レガシの改善対策について

平成 9 年 10 月 22 日

平成9年10月22日、富士重工業株式会社より、国土交通省にレガシの改善対策を届け出いたしました。

改善箇所説明図

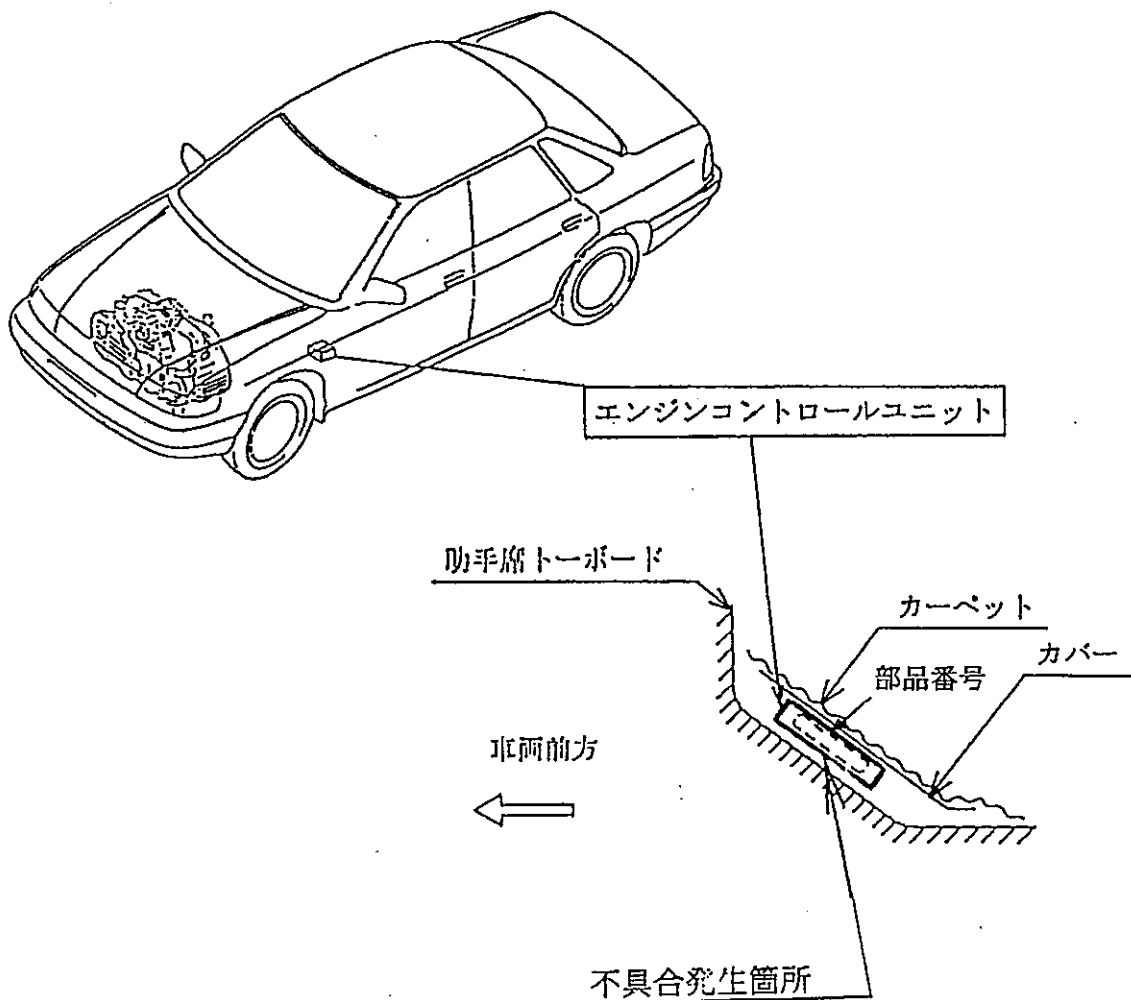
ターボ装着の原動機において、原動機制御のためのコントロールユニットの条件判定プログラムに不適切な部分があり、エンスト直後の再始動に時間が要する場合がある。

全車両、当該コントロールユニットを改善品と交換する。

識別：改善品の部品番号

22611AC562

22644AA032

22611AC582
